**VALSTYBĖS ĮMONĖ  
IGNALINOS ATOMINĖ ELEKTRINĖ**

**DĖL PIRKIMO DOKUMENTAMS PATEIKTŲ KLAUSIMŲ**

Informuojame, kad VĮ Ignalinos atominė elektrinė atviro konkurso būdu vykdant tarptautinį viešąjį pirkimą „Aerolinių (HEPA) filtrų pirkimas“ (Pirkimo ID 3815938, toliau – Pirkimas), Centrinės viešųjų pirkimų informacinės sistemos priemonėmis gauti tiekėjų prašymai paaiškinti/patikslinti Pirkimo dokumentus.

Teikiame šiuo metu naudojamų aerolinių filtrų **D-23** brėžinį:

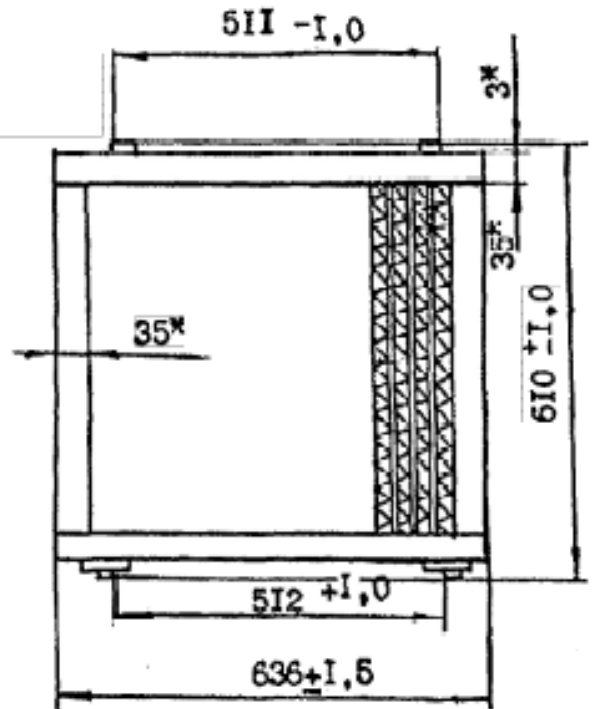
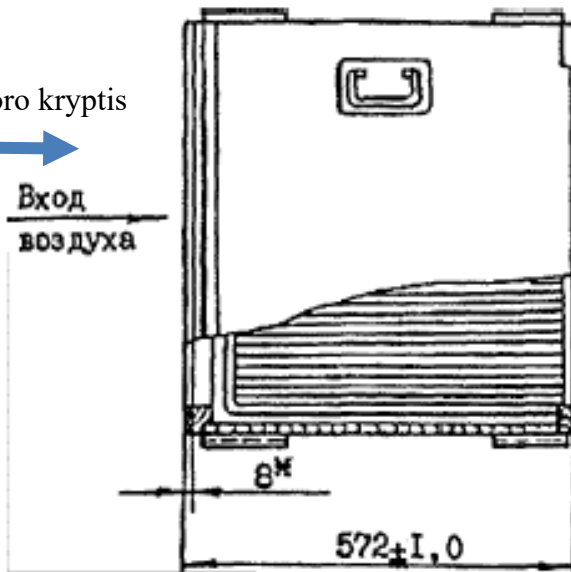
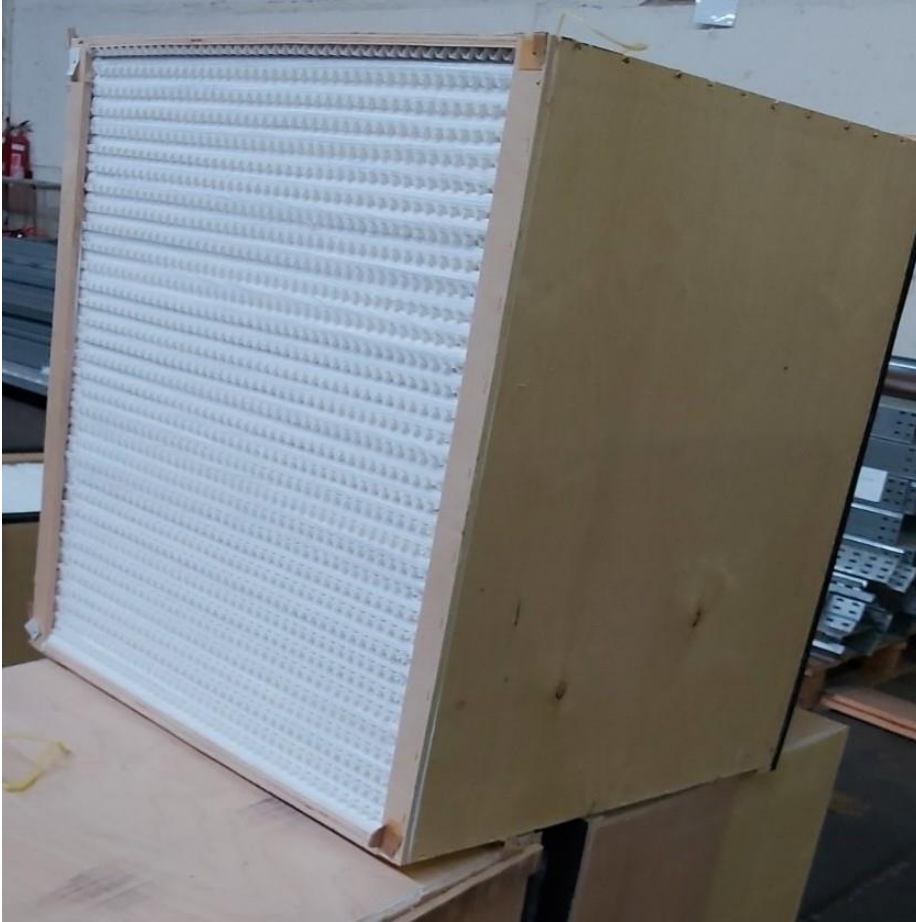
„galite atsiųsti prašomų filtrų pavyzdines nuotraukas bei brėžinius“

Filtro vaizdas iš priekio (juodas rėmelis – sandariklis ant flanšo):

Flanšas, ant jo –  
sandariklis (juoda guma)

Filtro vaizdas iš galinės filtro (išeinančio oro) pusės:

Apatinė filtro pusė:

Kojelės, kurių pagalba reguliuojami filtri per visą skyrelio aukštį (skyrelyje statomi 4 filtri vienas virš kito)

Pažymėtina, kad šie brėžiniai yra tik pavyzdinio pobūdžio, tiekėjai gali siūlyti ir kitus variantus, kurie atitinka Pirkimo dokumentuose nustatytus reikalavimus.

**PROJEKTINĖ ĮRENGINIO SCHEMA  
(PJŪVIS)**

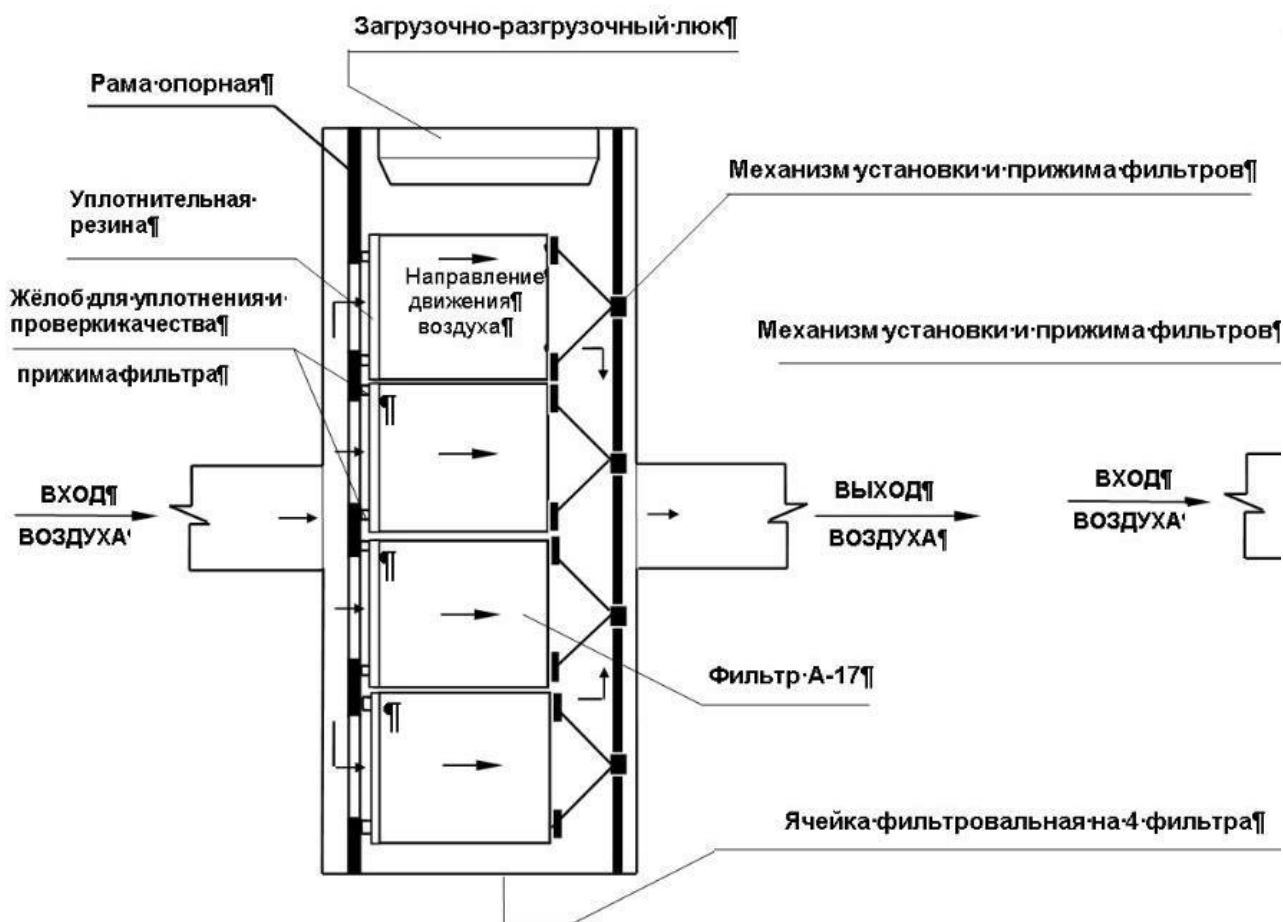
1. Dabra naudojamų filtrų foto kartu su tvirtinimo rėmo foto taip, kad matytųsi surinkto filtro ir išrinkto filtro bei tvirtinimo rėmo bendras vaizdas.

2. Jei yra pateikti filtro ir tvirtinimo rėmo brėžinius su bendrais matmenimis.

3. konkurso techninės specifikacijos III skyriaus 5 punkte kur pateikiama lentelė su minimaliais techniniais reikalavimais prekėms 11 punktas skamba taip: Išoriniai filtro (su kojelėmis) matmenys.

Prašome pateikti daugiau informacijos apie kojeles: foto, brėžinys, kojelių matmenys, medžiaga ir t.t.“

Žiūrėti atsakymą į Prašymą Nr. 2. Taip pat pridedama 4 filtrų narvelio schema, kur matyti, kaip dedami aerosoliniai filtrai vienas virš kito.

1. Išrinkto filtro neturime.
2. Narvelio brėžinį teikiame.
3. Filtro (su kojelėmis) brėžinį teikiame.

Kojelės gali būti iš tos pačios medžiagos, iš kurios gaminamas filtro korpusas. Kojelės reikalingos sureguliuoti bendrą vienas virš kito sudėtų 4-ių filtrų aukštį narvelyje.
